**ACCORDO DI PIANIFICAZIONE  
“COLLEGAMENTO SP12 – SP 22”**

*DOCUMENTI DI VARIANTE AL PTCP*

## 0. SINTESI CONTENUTI DELLA VARIANTE

MOB1 - PTCP approvato con DCP 27 del 11.04.2007 e pubblicato sul BURL n.18 del 02.05.2007

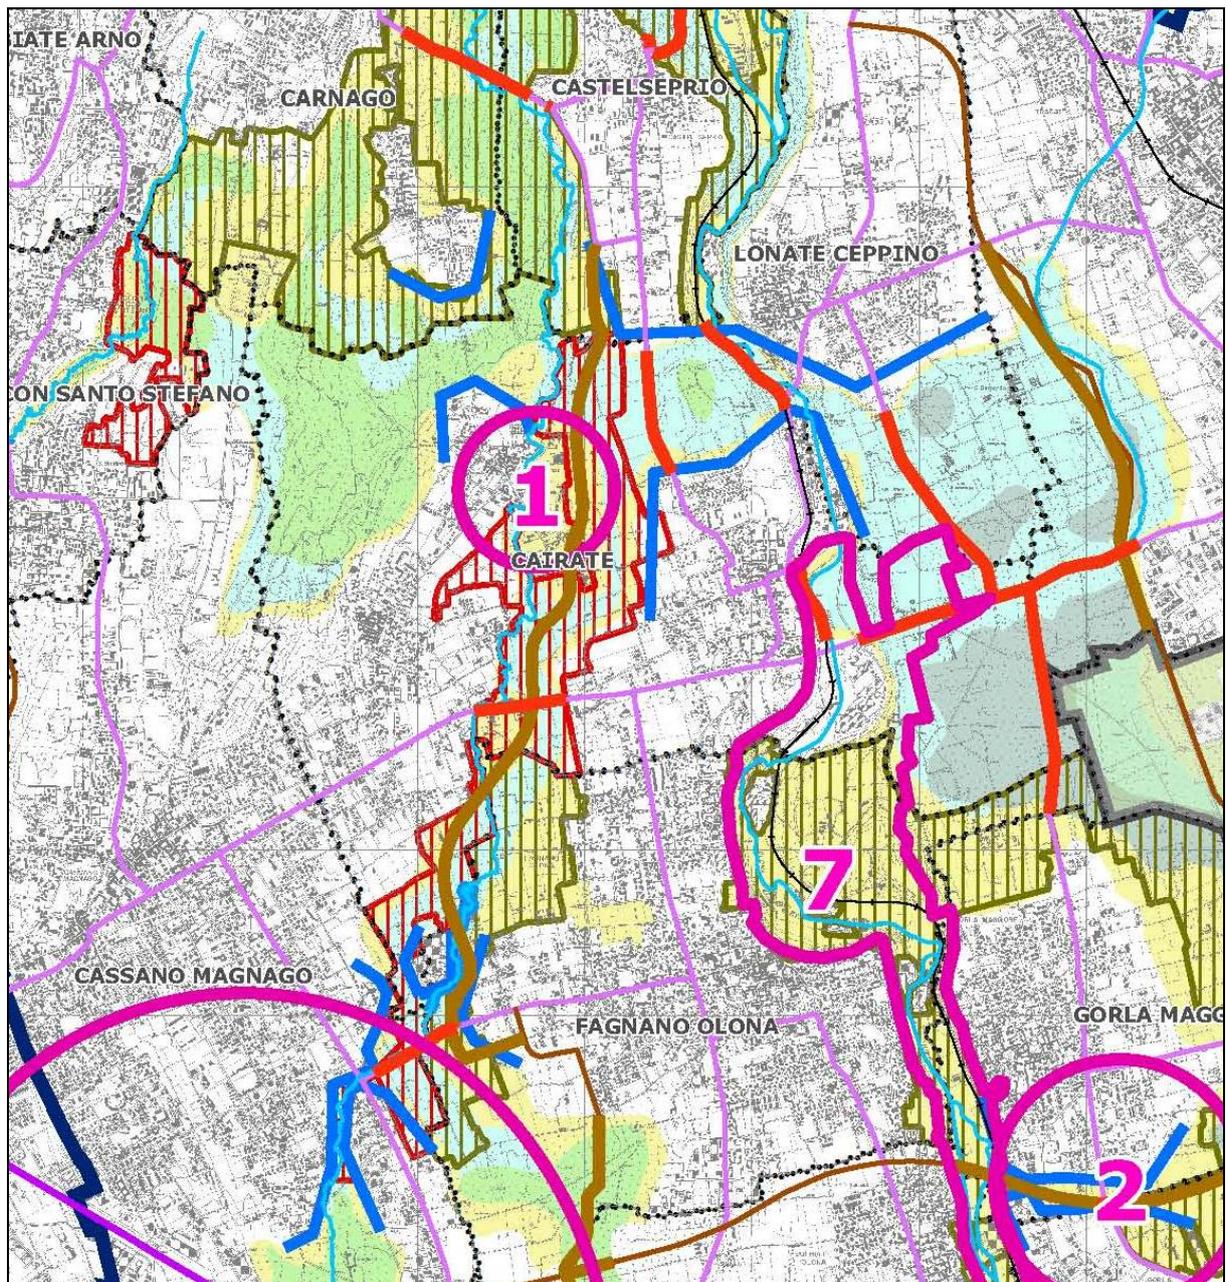
<b>Contenuto della variante</b>	<b>Modifiche degli elaborati di PTCP</b>
1. Modifica del tracciato "Collegamento SP12 – SP22"	<p><b>CARTOGRAFIA</b></p> <ul style="list-style-type: none"> <li>- MOB1: modifica tracciato in progetto; modifica dizione</li> <li>- MOB3: modifica tracciato in progetto, vincolo prescrittivo; modifica dizione</li> <li>- PAE3, PAE3g, PAE3h, PAE3i e PAE3l: modifica tracciato infrastruttura in progetto ad alta interferenza</li> <li>- CARTA DI SINTESI: modifica tracciato in progetto</li> </ul> <p><b>NORME DI ATTUAZIONE</b></p> <ul style="list-style-type: none"> <li>- TABELLA A - sigla S-23, pag. 70: modifica del progetto di riferimento per la migliore localizzazione dell'opera in "Accordo di Pianificazione SP12 – SP22, approvato con DCP __"</li> <li>- TABELLA A - sigla S-35, pag. 71: modifica del progetto di riferimento per la migliore localizzazione dell'opera in "Accordo di Pianificazione SP12 – SP22, approvato con DCP __", vincolo prescrittivo, fascia di rispetto</li> </ul>

Le Tavola MOB1 non viene modificata in relazione alla riduzione/eliminazione delle criticità in Fagnano Olona (tratti puntiformi, colore blu) sulla rete di terzo livello, che sulle tavole di variante dovrebbero essere indicati con tratto in linea continua di colore arancione.

Tale scelta deriva dal fatto che, in realtà, le criticità verrebbero ridotte o eliminate solo dopo la realizzazione dell'opera, e non in funzione della mera previsione di PTCP.

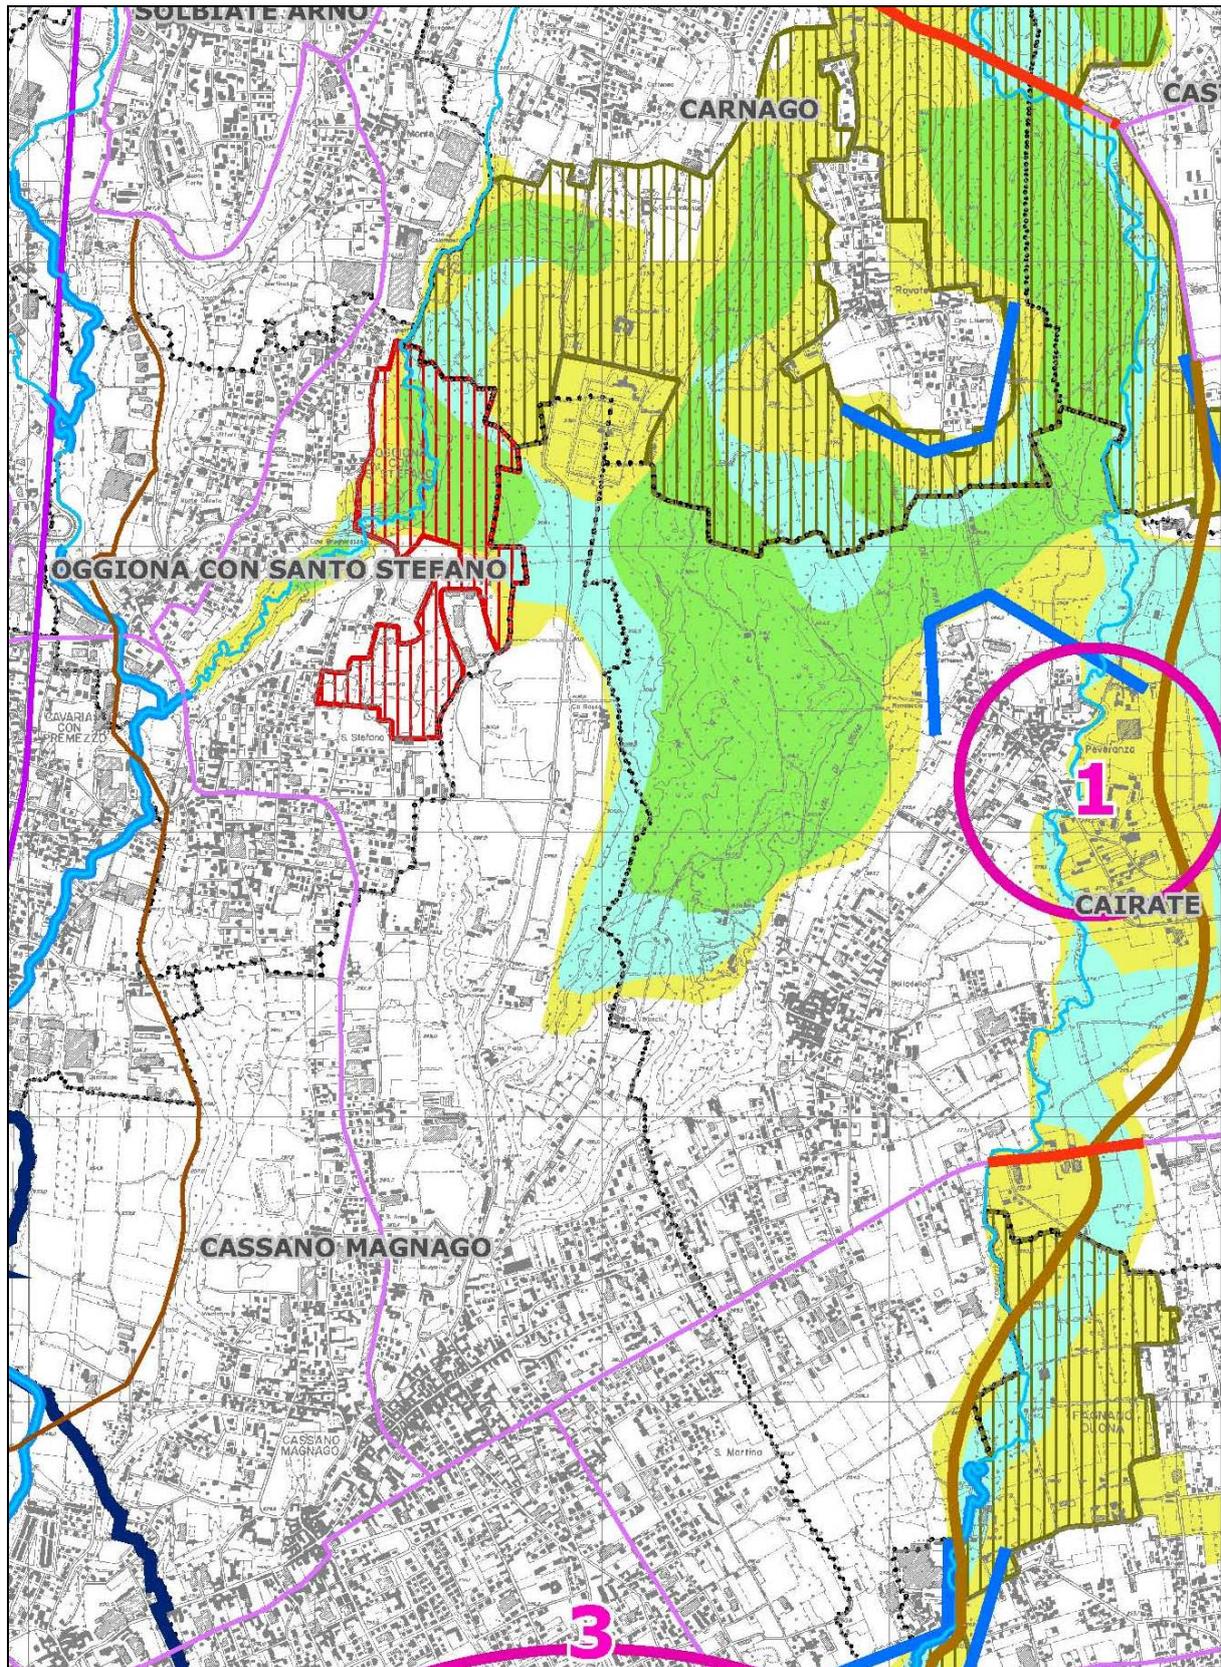
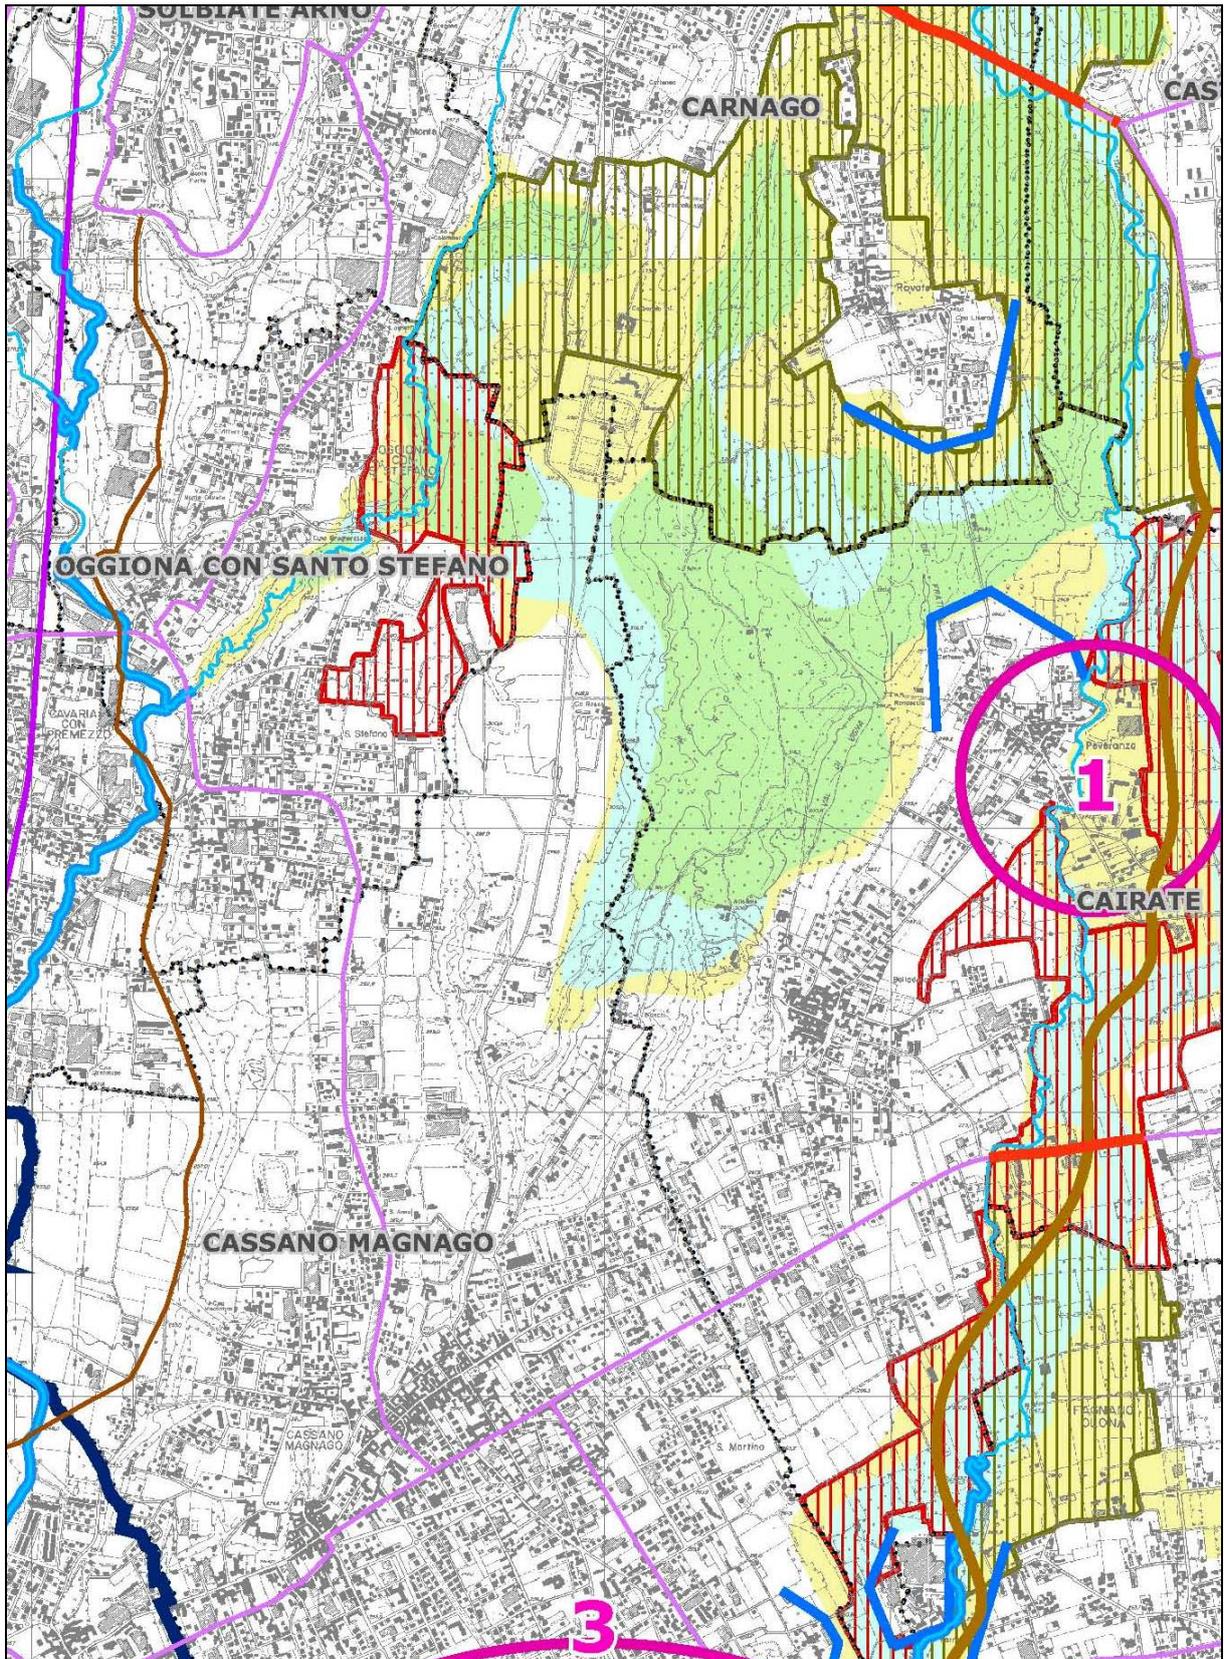
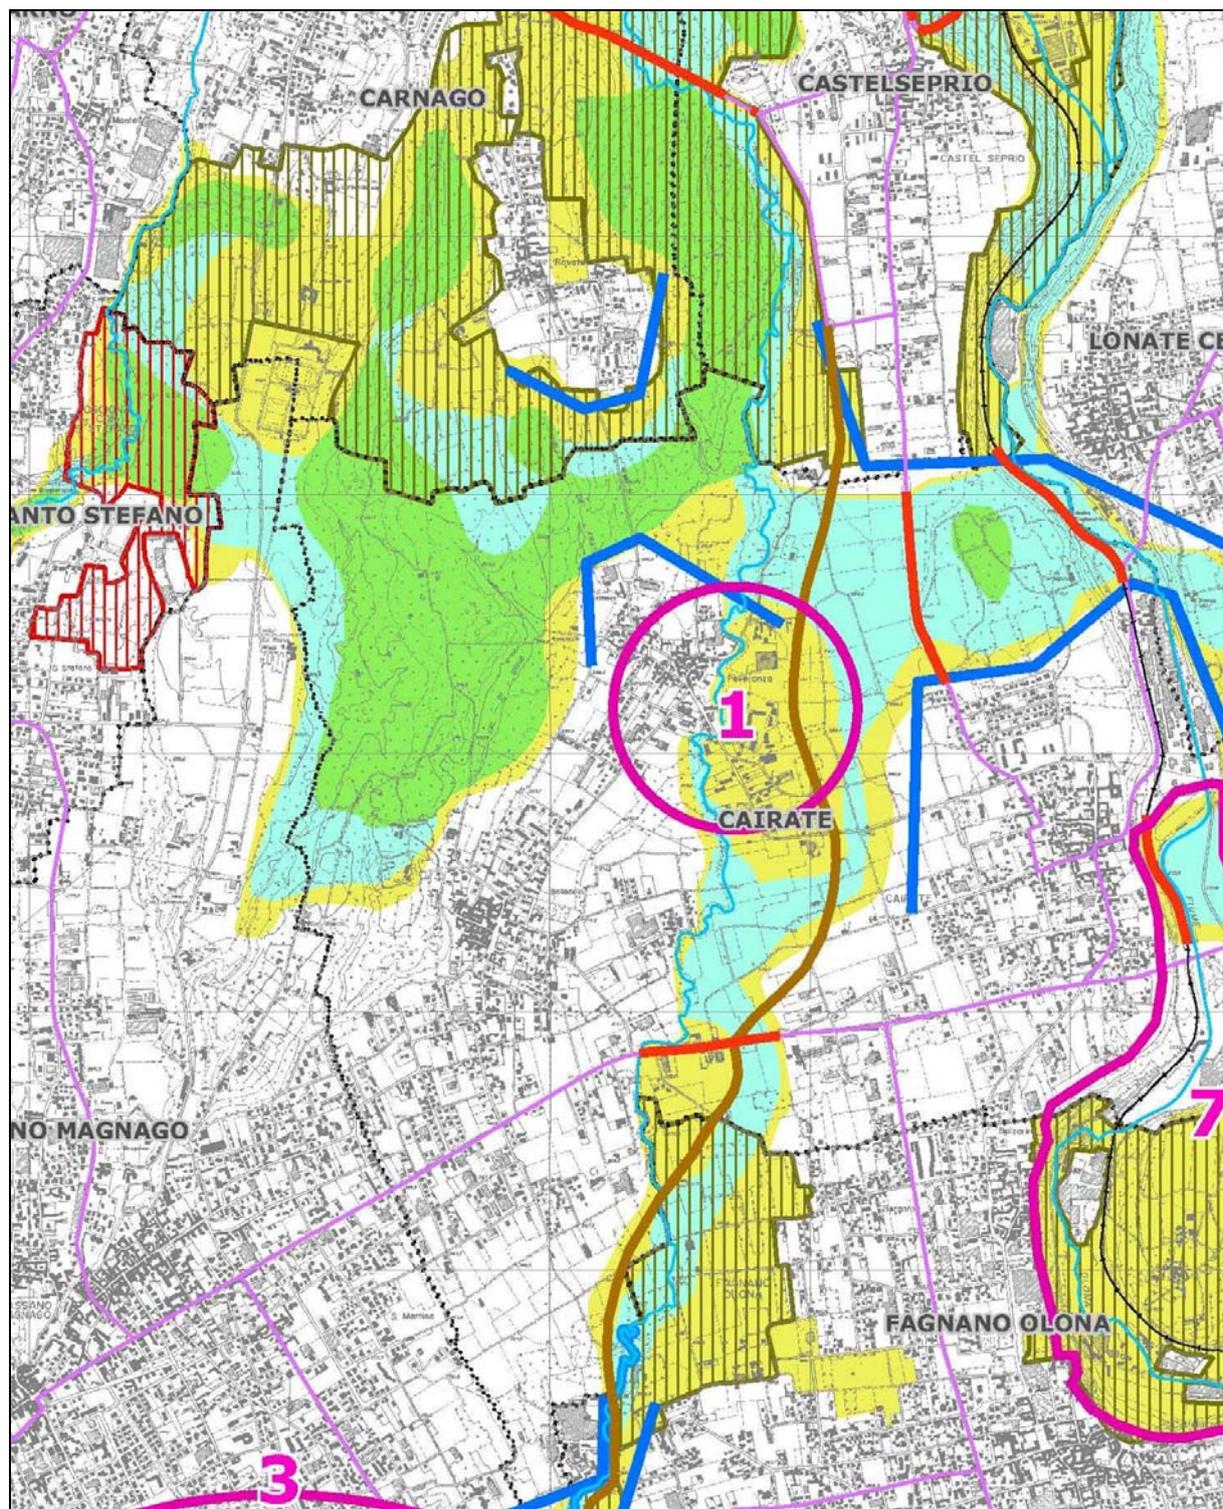
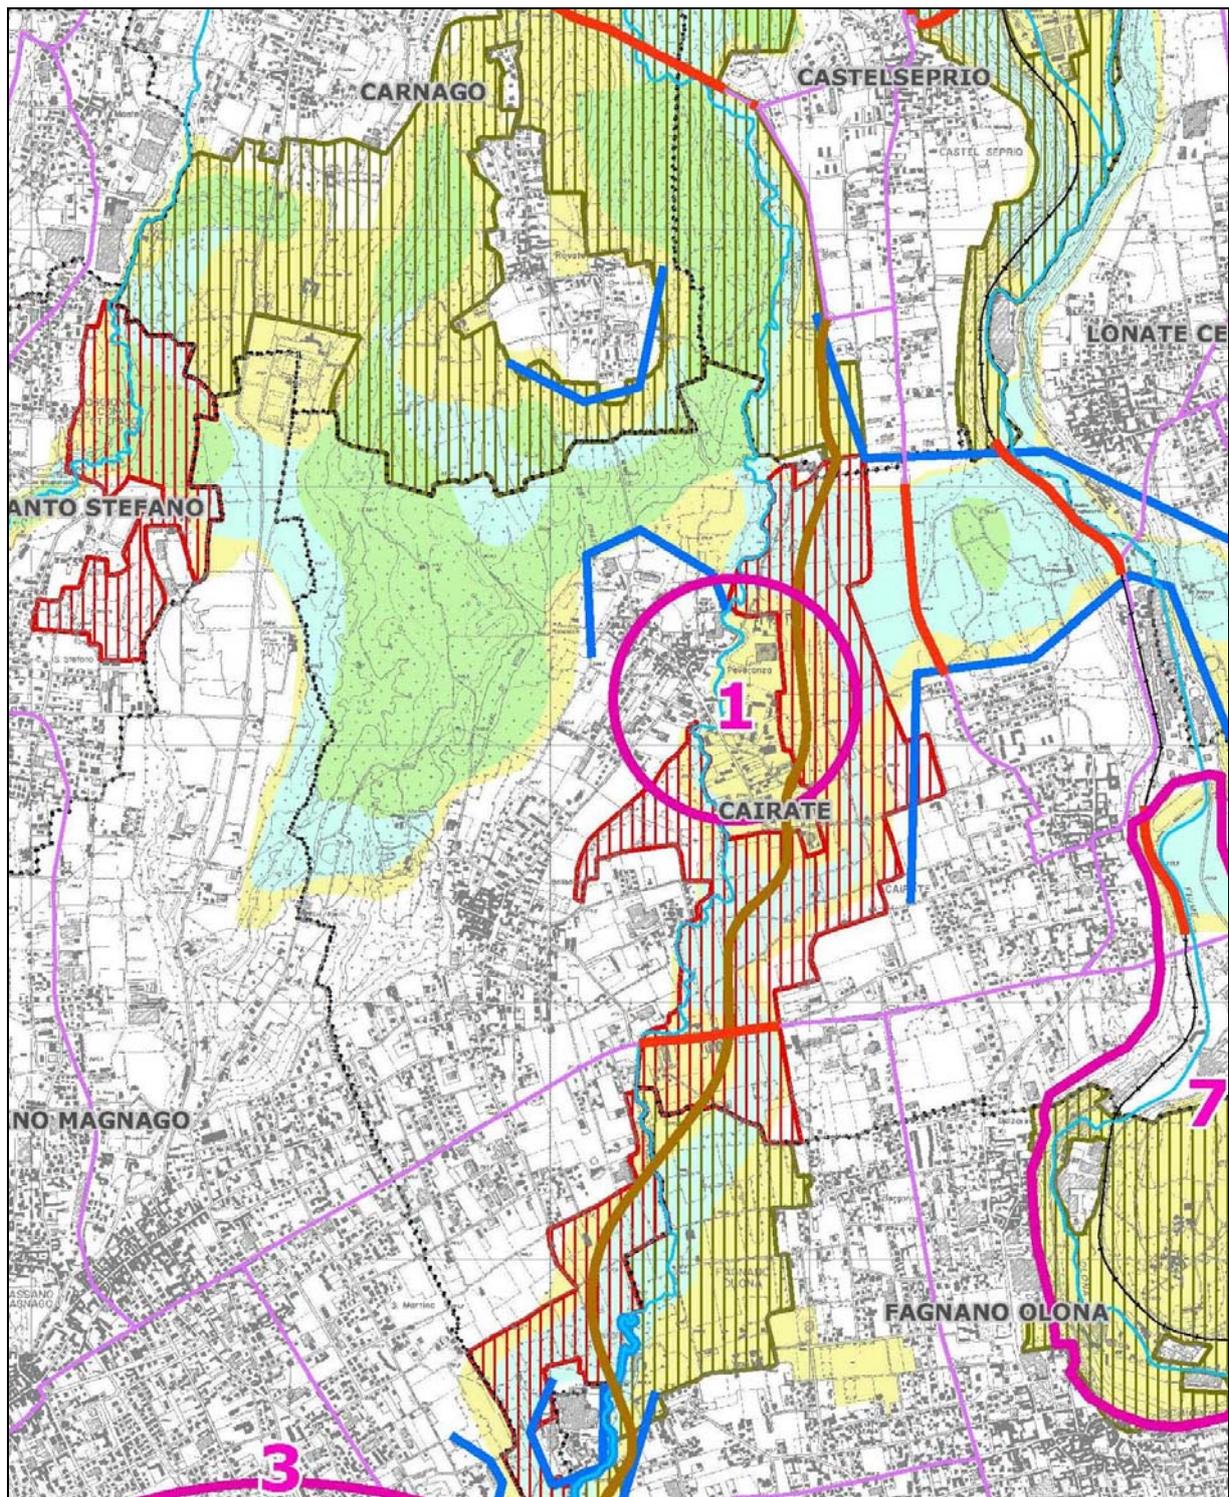
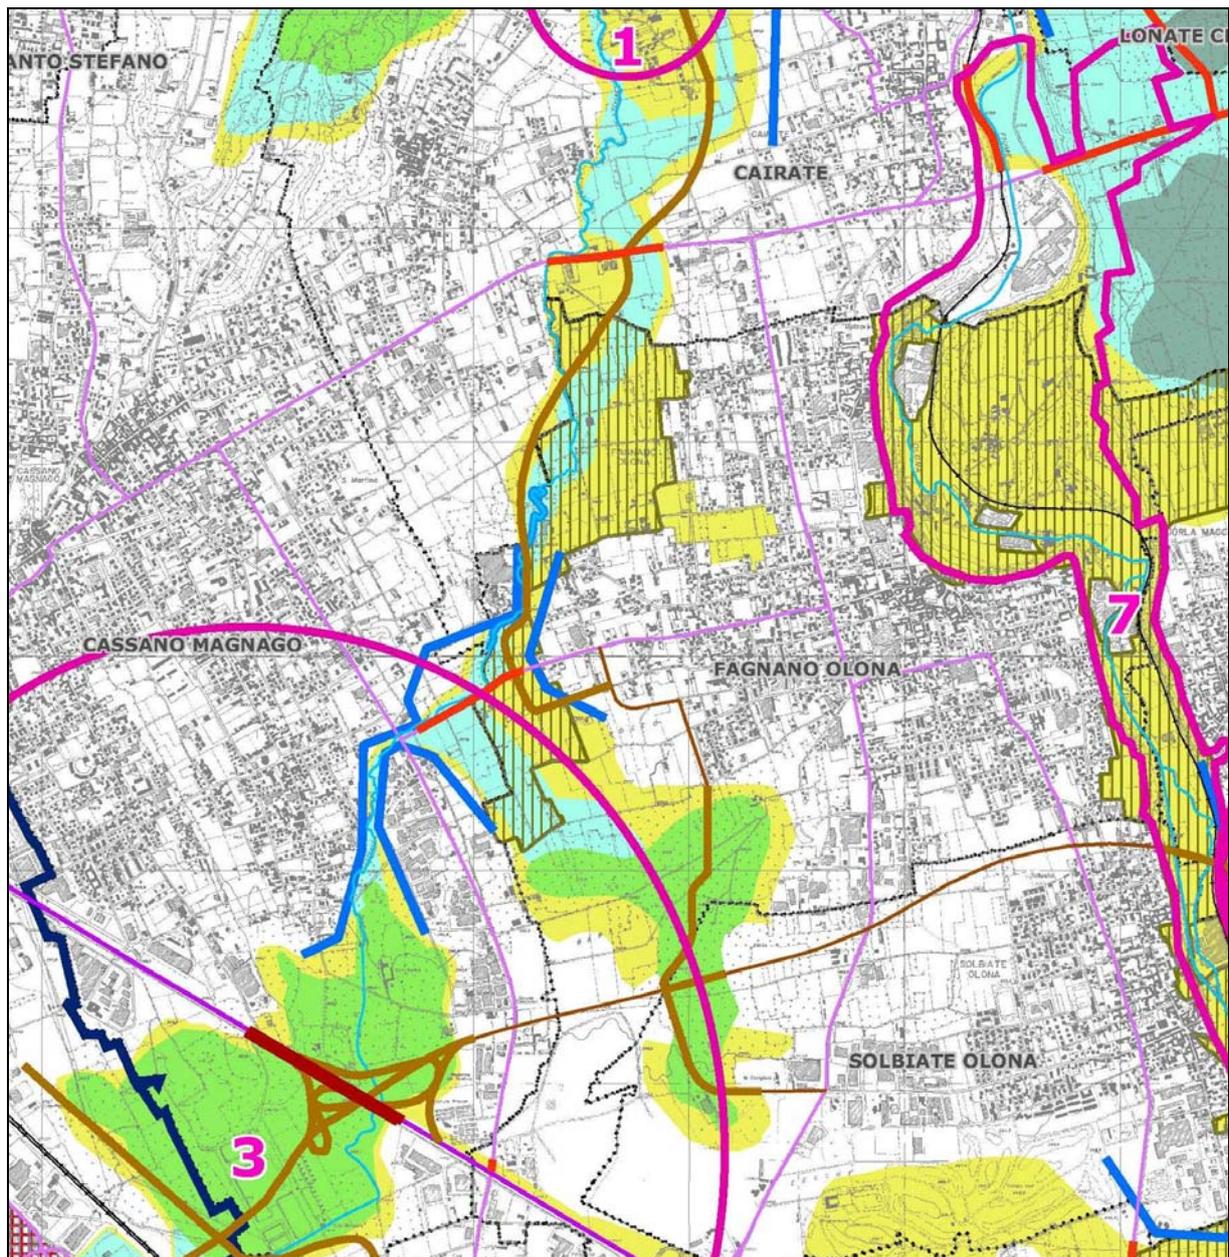
2. Proposta ampliamento PLIS	<p><b>CARTOGRAFIA</b></p> <ul style="list-style-type: none"> <li>- PAE3, PAE3g, PAE3h, PAE3i e PAE3l: estensione PLIS "RTO", estensione PLIS "Medio Olona"</li> </ul>

3. Modifica progetto rete ecologica provinciale	<p><b>CARTOGRAFIA</b></p> <ul style="list-style-type: none"> <li>- PAE3, PAE3g, PAE3h, PAE3i e PAE3l: inserimento varco e corridoio. Modifiche a fasce tampone</li> <li>- CARTA DI SINTESI: modifica perimetro rete ecologica provinciale</li> </ul>
